原子炉安全専門審査会第27部会
Cグループ第12回会合議事次第

北海道電力株式会社泊発電所の原子炉
の設置(1号及び2号原子炉の設置)に
係る安全性について

北海道電力株式会社泊発電所 1、2 号炉原子炉設置許可申請書

二次補正内容

第2図 発電所敷地付近地図 (2)

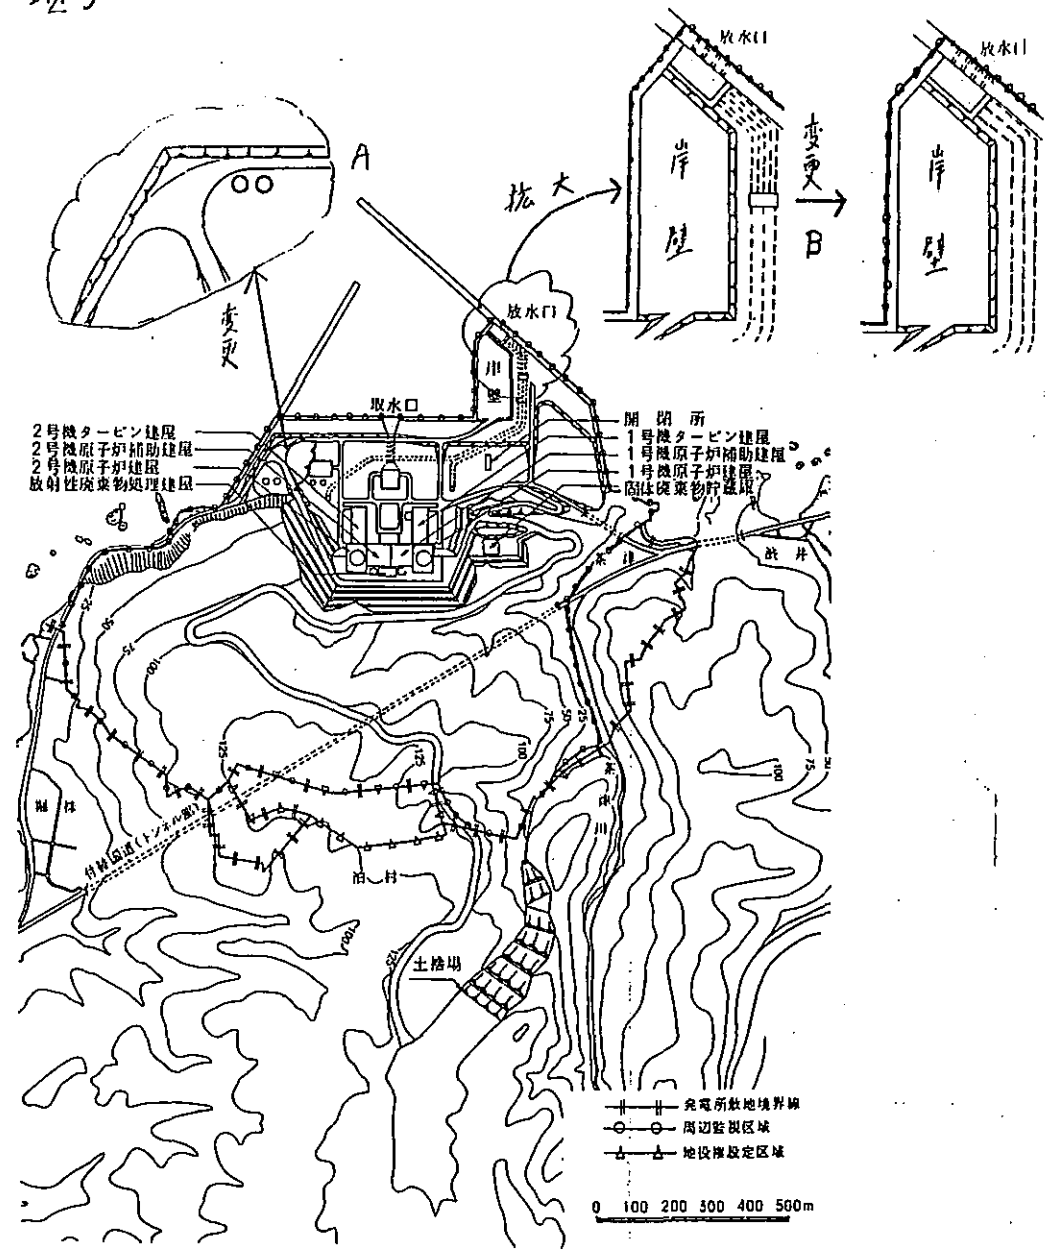
設計の進捗に伴う変更。

- { A ; 口過水タンクの設置場所の変更 }
- { B ; 放水路の変更 }

第5図 主要建屋平面図(地下1階)

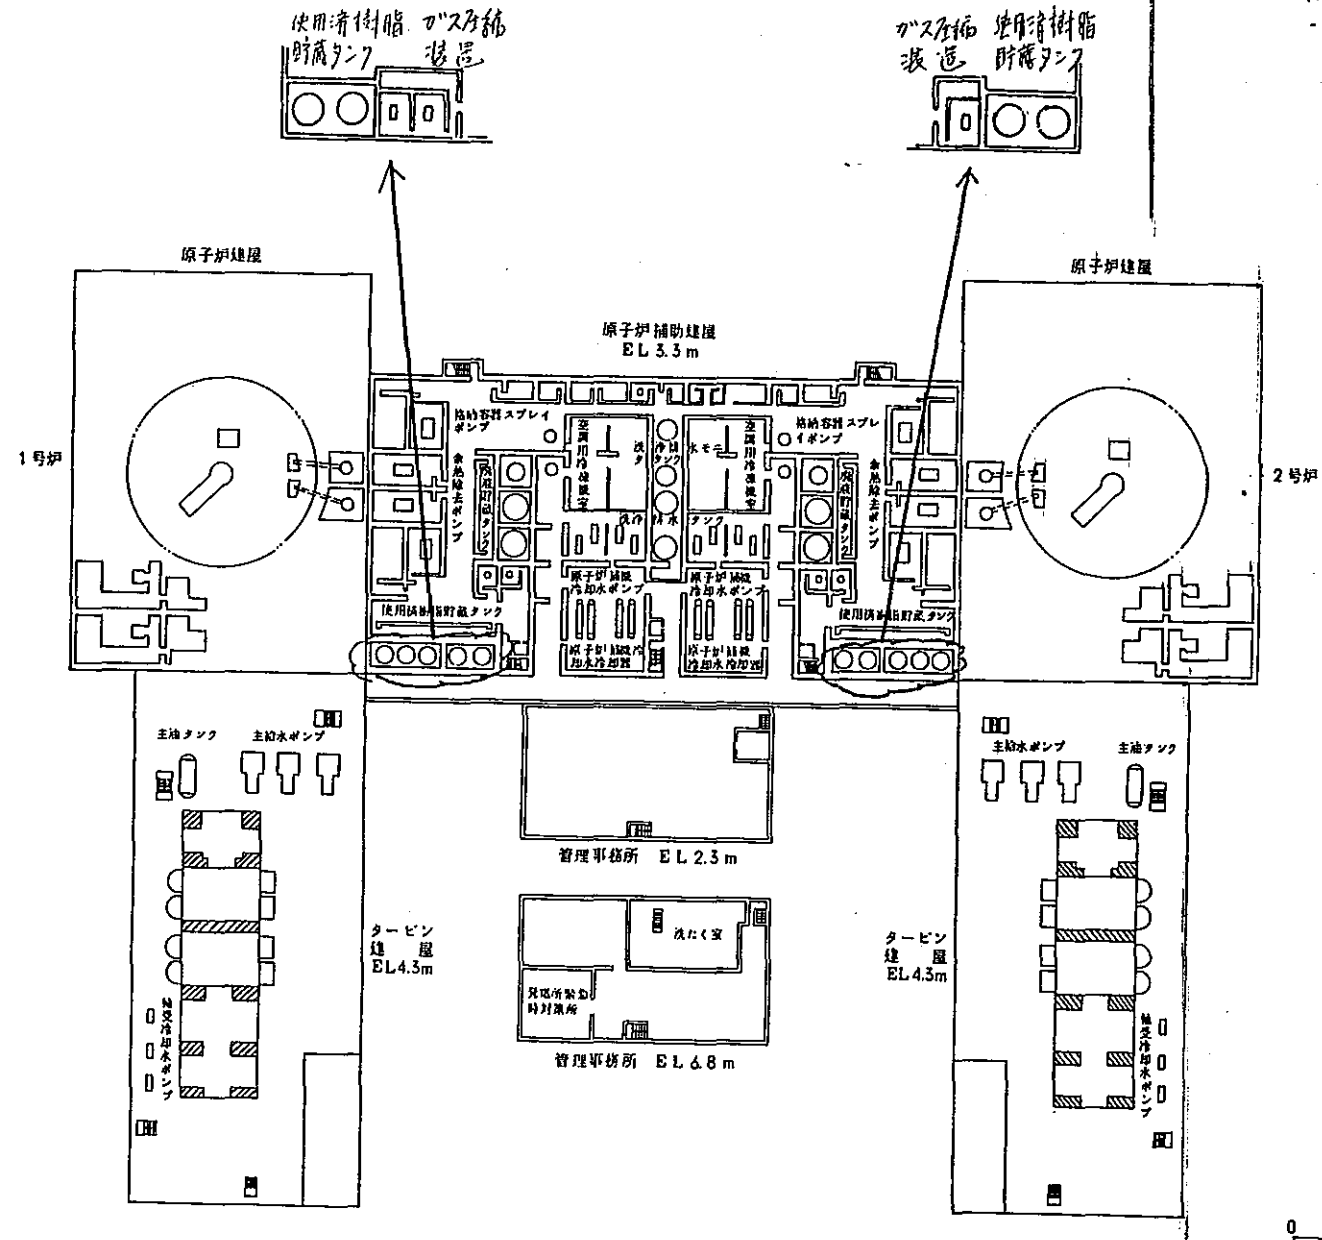
使用済樹脂貯蔵タンク容量の変更(2ページ参照)に伴う配置の見直し。

第 3.2.8 図 発足のリニアメント周辺の地質図 (変更関連箇所のみ)

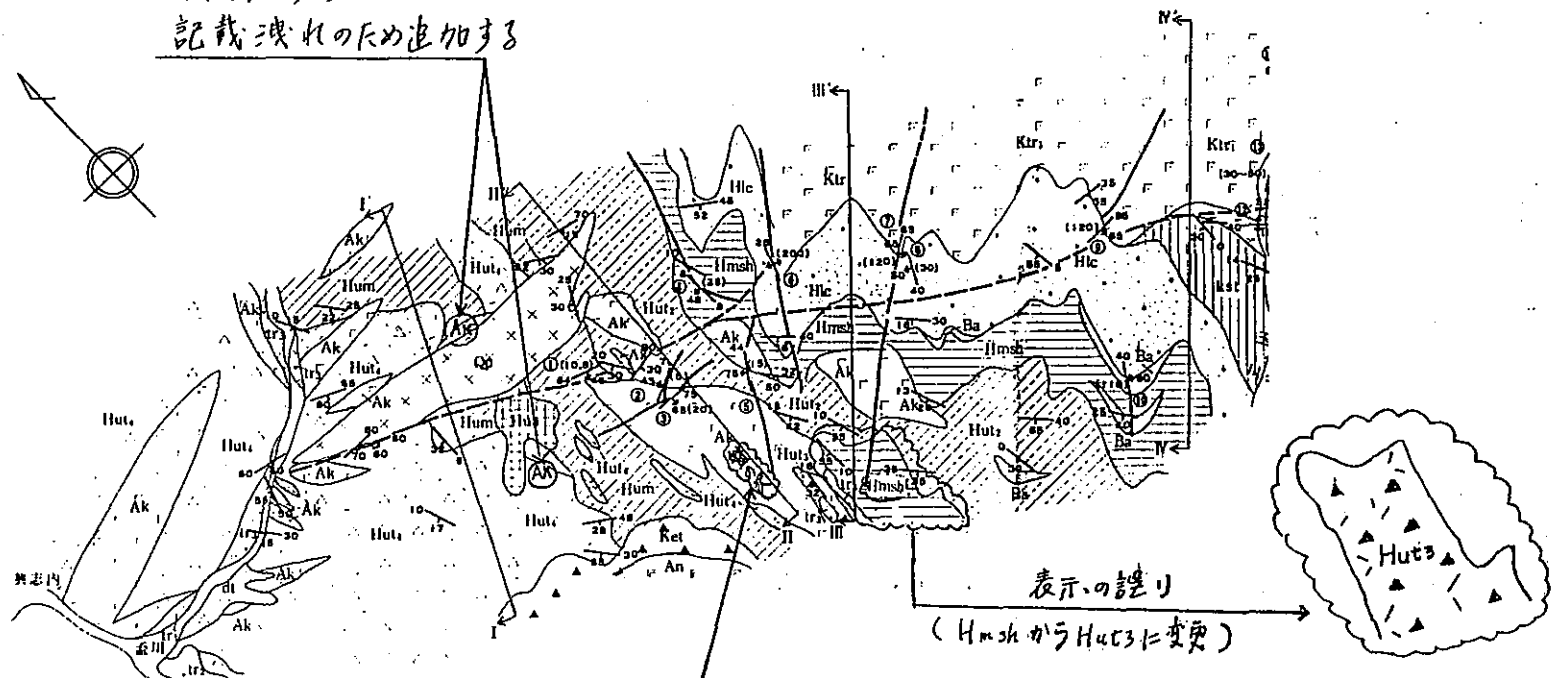
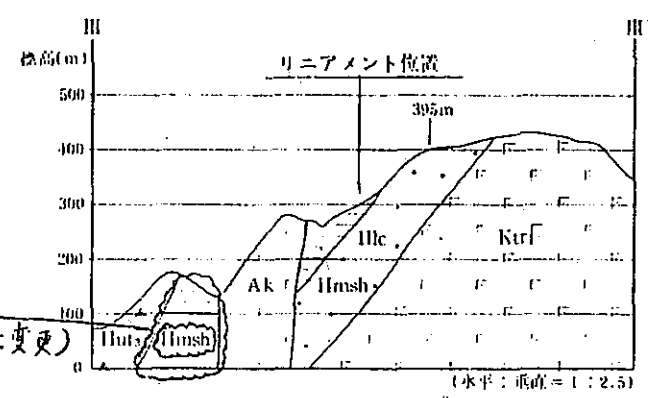
記載誤りの追記及び表示の誤りの修正。

"Ak (安山岩)"
記載誤りのため追加する

"藍の沢"
記載誤りのため追加する

表示の誤り
(Hmsh から Hut3 に変更)

表示の誤り
(Hmsh から Hut2 に変更)

第 3. 2.11 図 発足のリニアメント周辺のボーリング地質断面図 (変更関連箇所のみ)

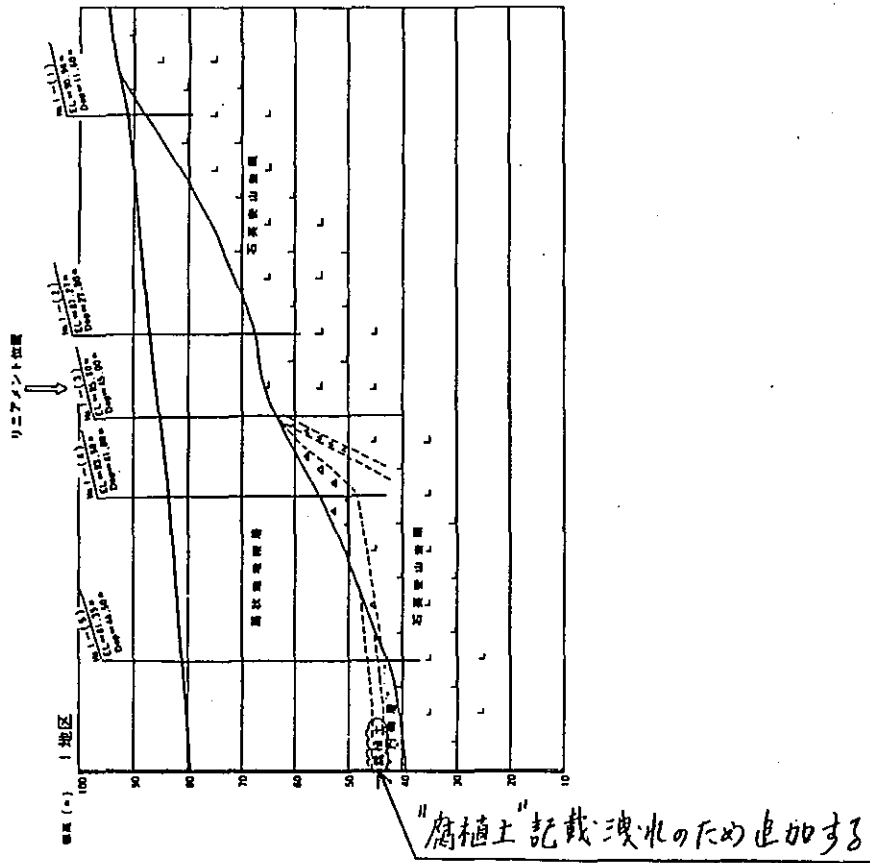
記載減水の追加。

第 3.2.17 図 黒松内低地帯の主なリアメント位置図 (変更関連箇所のみ)

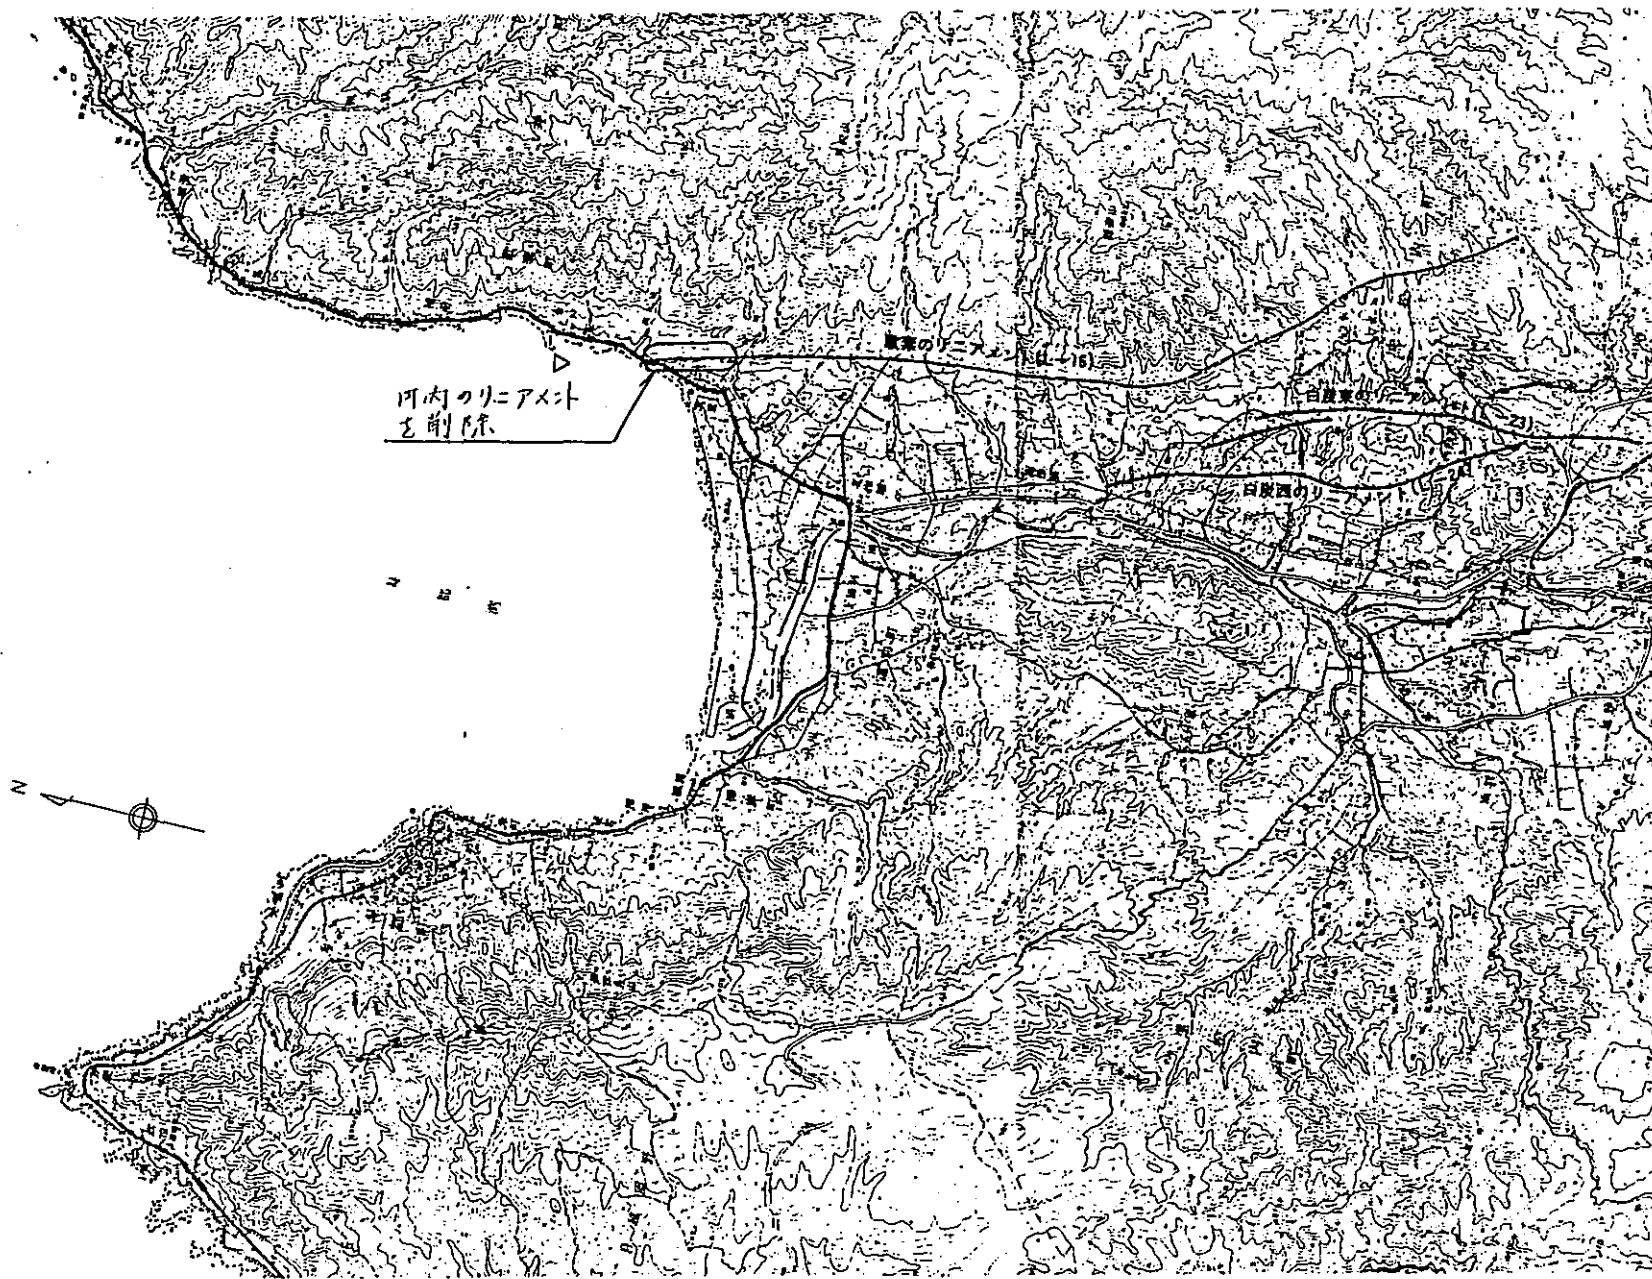
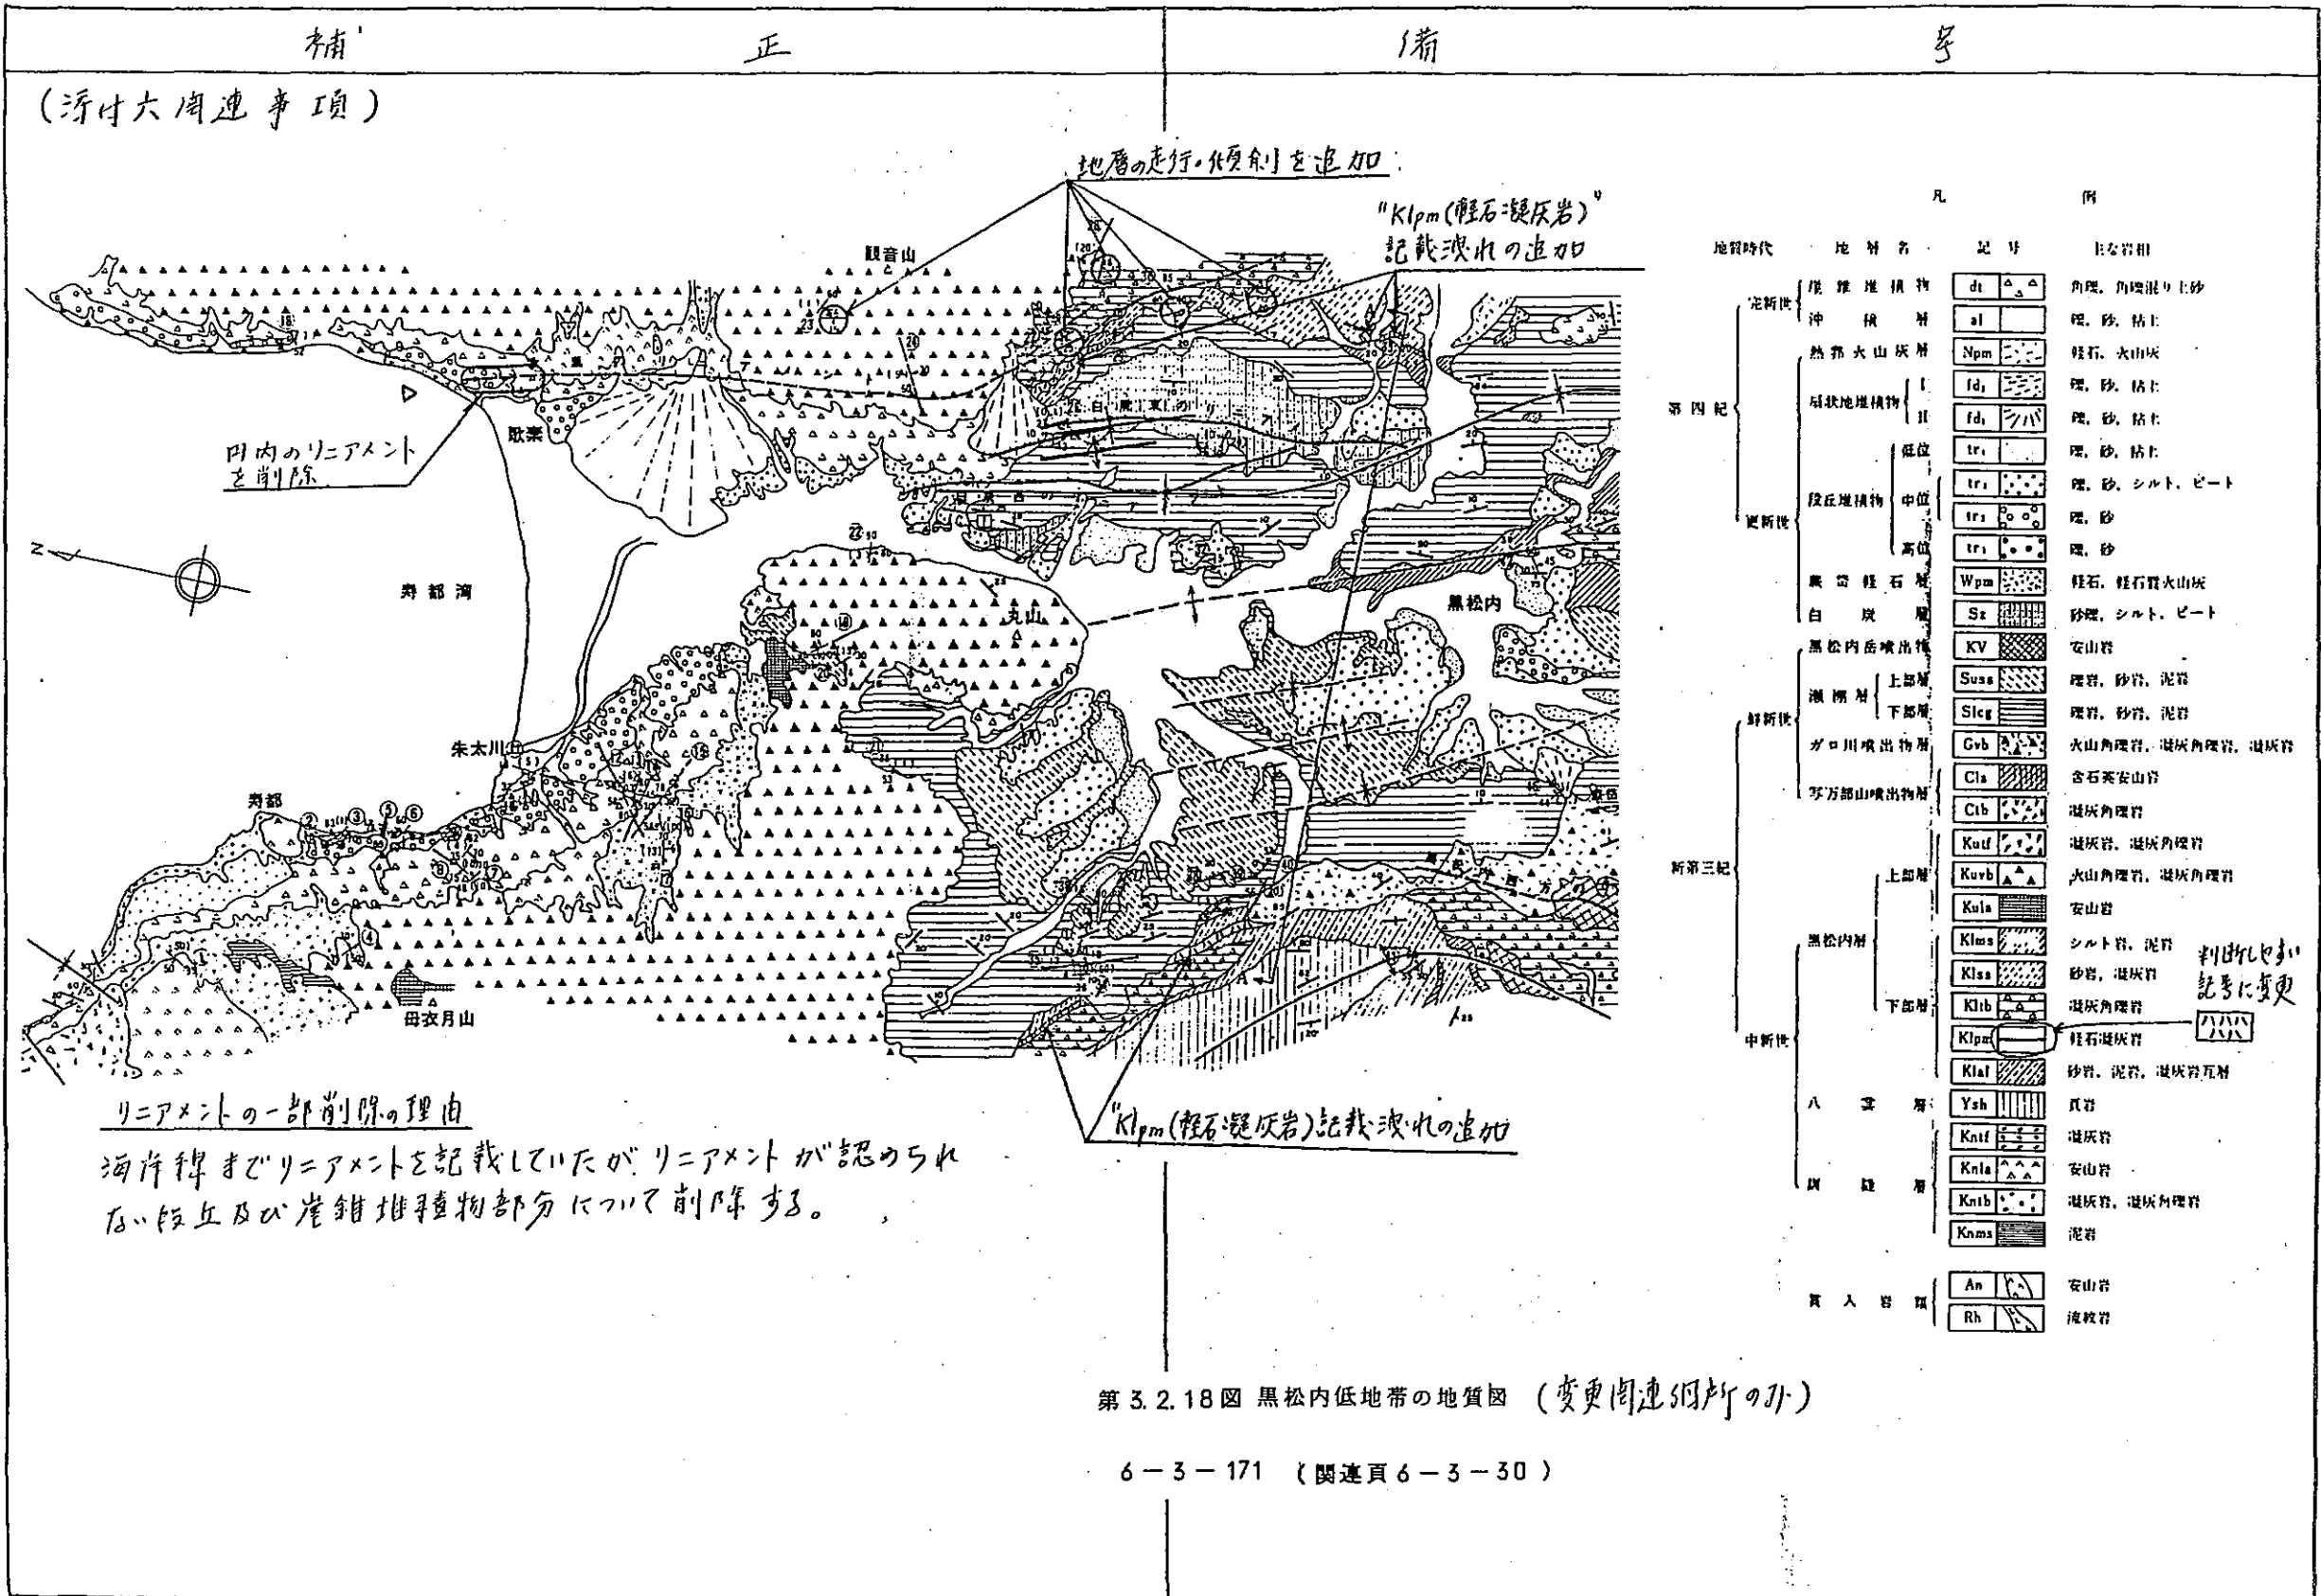
海岸線まじりリアメントを記載していたが
 リアメントが認められずい般丘及び
 崖趾堆積物部分について削除する。
